NOTITIE

Project : 150 kV kabelverbinding Tilburg-West – Tilburg –Zuid
Onderwerp : Alternatieve tracés zienswijze
Referentie : 169346-TERN2-rev. 1
Datum : 11 november 2016
Auteur : R.J. Koets / R.G.M. Heijnemans

Figuur 16 Overzicht van de in de zienswijze aangedragen alternatieve tracés

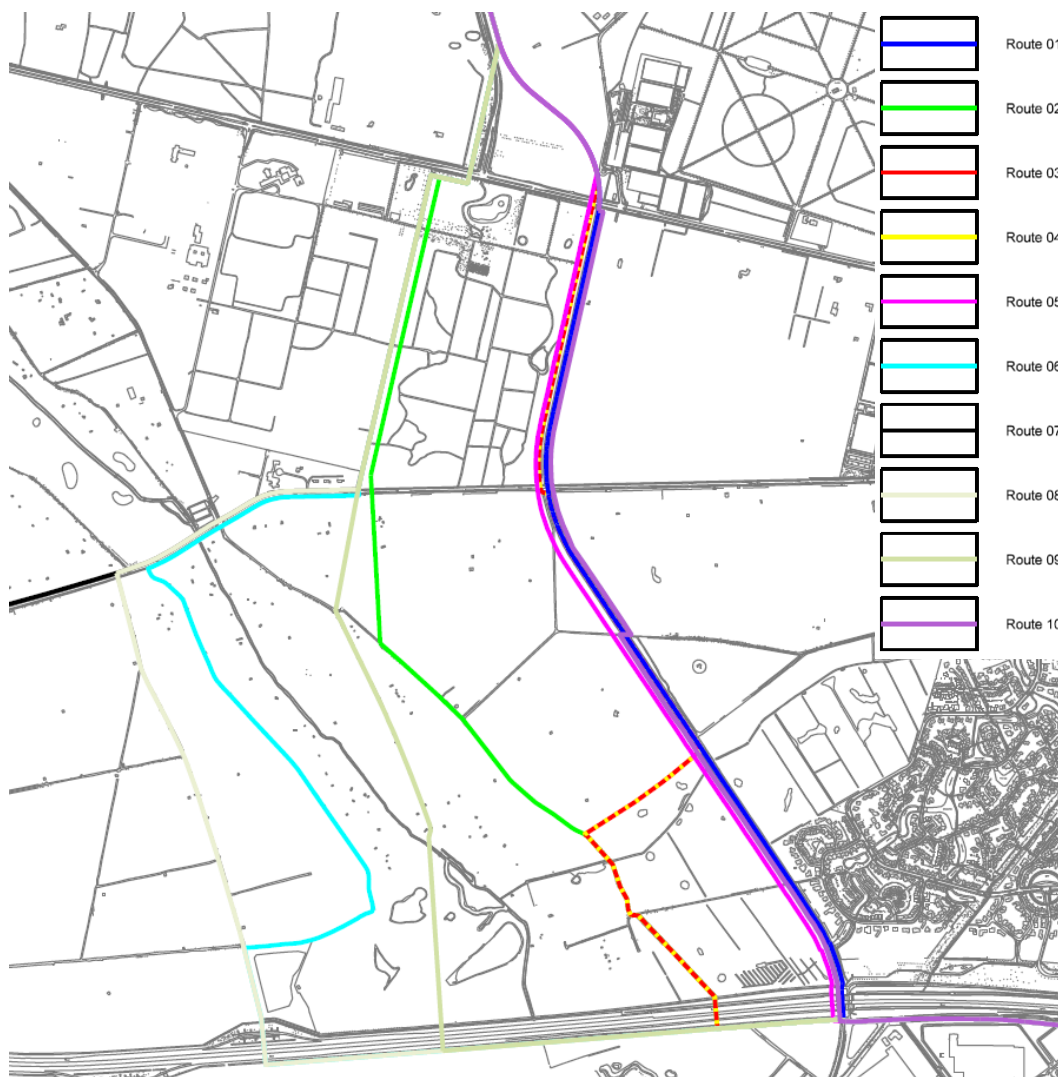
In de aan de gemeenteraad van Tilburg aangedragen brief met als onderwerp 'alternatieve tracés; aanvulling op zienswijze ontwerpbestemmingsplan Tilburg, herziening 150 kV tracé, d.d. 1 juni 2016, zijn tien alternatieve tracés aangedragen. De in deze zienswijze benoemde alternatieven hebben betrekking op de route ter hoogte van het Bels Lijntje. Een overzicht van deze aangedragen alternatieven is weergegeven in onderstaande figuur.

Figuur 17 Overzicht van de in de zienswijze aangedragen alternatieve realistische tracés

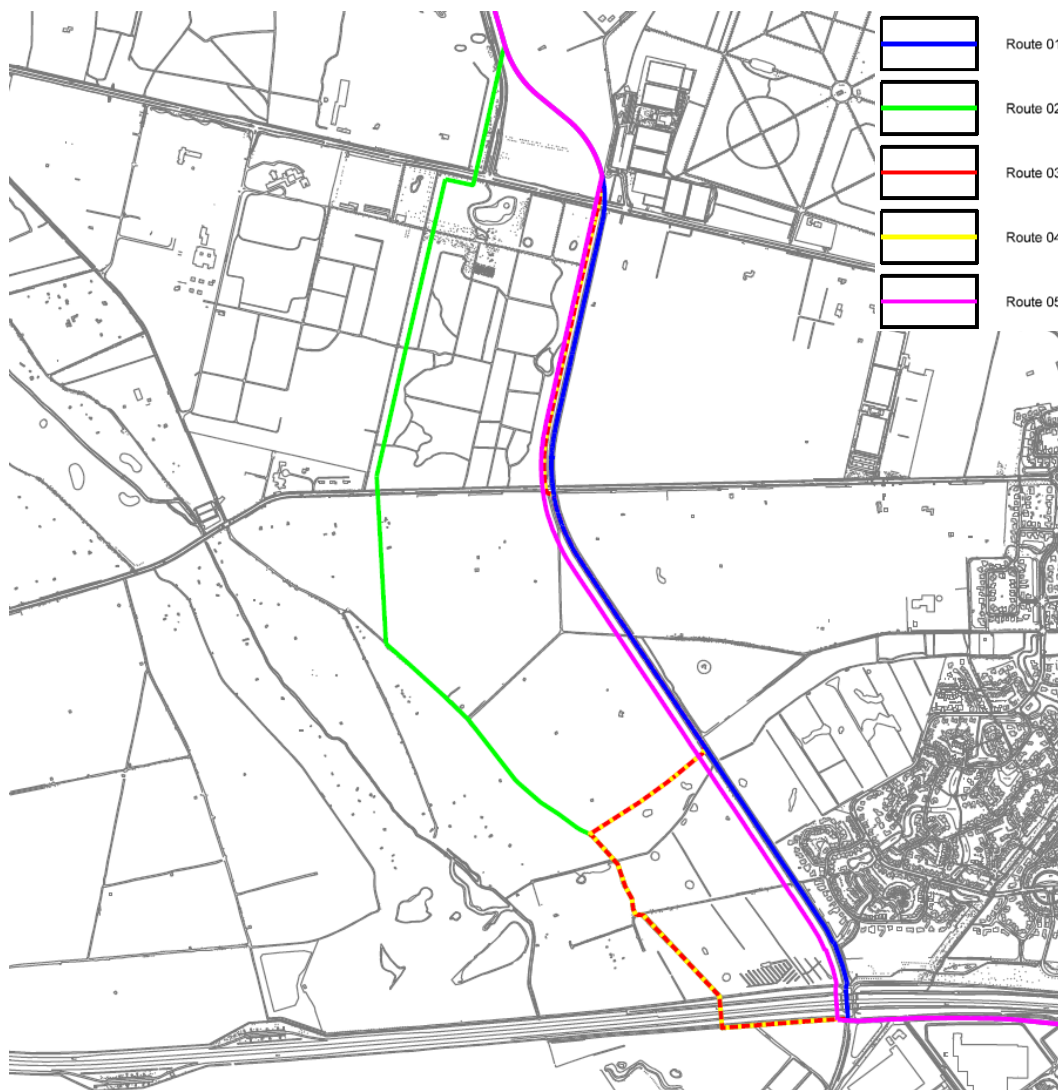
De routes 6 t/m 10 zijn in de zienswijze wel onderzochte alternatieven, maar zijn volgens de zienswijze minder goed voor alle betrokkenen. Deze minder realistische alternatieven worden in voorliggende notitie dan ook niet nader beschouwd. Een overzicht van de in voorliggende notitie beschouwde alternatieven is weergegeven in onderstaande figuur.

"Zelfde route als voorgestelde tracé met dit verschil dat het ondergronds plaatsvindt; 25 à 30 meter onder de grond. Het volgt dezelfde route als het voorgestelde dagbouw tracé dat 1,20 meter onder de grond ligt.

Vanuit de Burgemeester van Voorst tot Voorstweg ondergronds naar de Pompstationweg tot waar het waterwingebied begint. De Pompstationweg volgen tot 40 meter voor de Gilzerbaan. Hier 25 meter ten Oosten van de Pompstationweg blijven c.q. op voldoende afstand van het huis en de tuin op de hoek. Samen met de weg van 10 meter breed is de afstand dan 35 meter tot de tuin. Na het kruisen van de Gilzerbaan rechtdoor het bos in van TWM gronden BV naar Oude Rielsebaan. Vanaf hier Oude Rielsebaan volgen tot aan de A58. Bij A58 haaks gasleiding kruisen en onder de A58 door. Na het maken van een hoek naar het Oosten evenwijdig richting het elektriciteitsstation.

De hoogspanningskabel in dagbouw op 1,20 meter diepte aanleggen evenwijdig aan Bels Lijntje leggen in het waterwingebied ten Noorden van de Gilzerbaan en ten Zuiden van de Bredaseweg. De lijn +/- 20 meter ten Westen van Bels Lijntje leggen. Gilzerbaan kruisen, onder het bospad leggen, aan het einde van het bospad rechtdoor gaan (evenwijdige aan het Bels Lijntje) het bos door tot aan de bosrand. Dit alles over TWM gronden. Vanuit de bosrand door het weiland, richting Oude Rielsebaan en daarna onder de Oude Rielsebaan naar A58. Bij A58 haaks de gasleiding kruisen en onder de A58 door. Na het maken van een hoek naar het Oosten evenwijdig aan de A58 richting het elektriciteitsstation.

De hoofdspanningskabel evenwijdig aan het Bels Lijntje leggen in het waterwingebied ten Noorden van de Gilzerbaan en ten Zuiden van de Bredaseweg. De lijn +/- 20 meter ten westen van het Bels Lijntje leggen. Gilzerbaan kruisen, onder het bospad, aan het einde van het bospad rechtdoor gaan (evenwijdig aan het Bels Lijntje) het bos door tot aan de bosrand. Dit alles over TWM gronden. Van uit de bosrand door het weiland, parallel aan het Bels Lijntje, richting A58. Haaks de gasleiding kruisen en onder de A58 door. Na het maken van een hoek naar het Oosten evenwijdig aan de A58 richting het elektriciteitsstation.

Het gehele tracé niet leggen onder het Bels Lijntje maar +/- 30 meter ten westen hiervan parallel aan het Bels Lijntje.

In onderstaande tabel is een overzicht gegeven van de afweging van deze variant. Het huidige tracé voldoet aan de norm van 100 microtesla. Ten aanzien van de 0,4 microteslazone kan worden opgemerkt dat zich binnen deze zone geen gevoelige bestemmingen bevinden als bedoeld in het beleidsadvies voor bovengrondse lijnen. Het alternatieve tracé leidt niet tot significante voordelen.

In onderstaande tabel is een overzicht gegeven van de afweging van deze variant. Het huidige tracé voldoet aan de norm van 100 microtesla. Ten aanzien van de 0,4 microteslazone kan worden opgemerkt dat zich binnen deze zone geen gevoelige bestemmingen bevinden als bedoeld in het beleidsadvies voor bovengrondse lijnen. Het alternatieve tracé leidt niet tot significante voordelen.

In onderstaande tabel is een overzicht gegeven van de afweging van deze variant. Het huidige tracé voldoet aan de norm van 100 microtesla. Ten aanzien van de 0,4 microteslazone kan worden opgemerkt dat zich binnen deze zone geen gevoelige bestemmingen bevinden als bedoeld in het beleidsadvies voor bovengrondse lijnen. Het alternatieve tracé leidt niet tot significante voordelen.

In onderstaande tabel is een overzicht gegeven van de afweging van deze variant. Het huidige tracé voldoet aan de norm van 100 microtesla. Ten aanzien van de 0,4 microteslazone kan worden opgemerkt dat zich binnen deze zone geen gevoelige bestemmingen bevinden als bedoeld in het beleidsadvies voor bovengrondse lijnen. Het alternatieve tracé leidt niet tot significante voordelen.

In onderstaande tabel is een overzicht gegeven van de afweging van deze variant. Het huidige tracé voldoet aan de norm van 100 microtesla. Ten aanzien van de 0,4 microteslazone kan worden opgemerkt dat zich binnen deze zone geen gevoelige bestemmingen bevinden als bedoeld in het beleidsadvies voor bovengrondse lijnen. Het alternatieve tracé leidt niet tot significante voordelen.

Het huidige tracé voldoet aan de norm van 100 microtesla. Ten aanzien van de 0,4 microteslazone kan worden opgemerkt dat zich binnen deze zone geen gevoelige bestemmingen bevinden als bedoeld in het beleidsadvies voor bovengrondse lijnen. Het voorgestelde ondergrondse tracé voldoet daarmee aan de wettelijke eisen, kaders en richtlijnen.

Er is daarmee geen aanleiding tot een wijziging van de uitvoeringsmethode en/of voorgedragen tracé.
